Le Président

Radinghem-en-Weppes, le 6 juillet 2020

<u>Objet</u>: Avis relatif au dossier de demande d'enregistrement de la nouvelle STEP de la Brasserie 3 Monts à Saint-Sylvestre-Cappel

Avis technique relatif au dossier de demande d'enregistrement de la nouvelle Station d'Epuration de la Brasserie 3 Monts à Saint-Sylvestre-Cappel

Annexe 1 : Photos de l'Ey becque

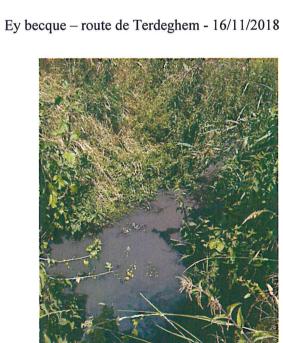
Aussi, l'USAN constate, depuis des années, que la station de traitement actuelle de la Brasserie n'est pas en capacité de traiter les effluents industriels produits. En effet, l'Ey becque est continuellement polluée; en attestent les photos jointes (annexe 1) et des constats de terrains réguliers faisant état, dès la rue de Terdeghem jusqu'au centre de Steenvoorde, d'une eau sentant fortement la bière avec présence de mousse.
